## DO WSZYSTKICH WYKONAWCÓW

Dotyczy: wyjaśnienie treści Specyfikacji Warunków Zamówienia w postępowaniu o udzielenie zamówienia publicznego na wykonanie robót budowlanych w ramach zadania pn. „Modernizacja infrastruktury lekkoatletycznej Stadionu Centralnego im. Bronisława Malinowskiego przy ul. Piłsudskiego w Grudziądzu”.

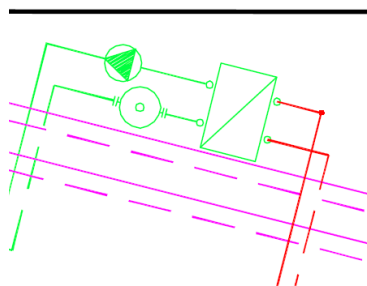
1. Z uwagi na braki w opisach niektórych rurociągów, odejść do pionów, zaworów ASV-PV, zaworów ASV-BD, prosimy o udostępnienie rozwinięcia instalacji C.O.

Zamawiający informuje, że na stronie prowadzonego postępowania została udostępniona dokumentacja instalacji c.o.
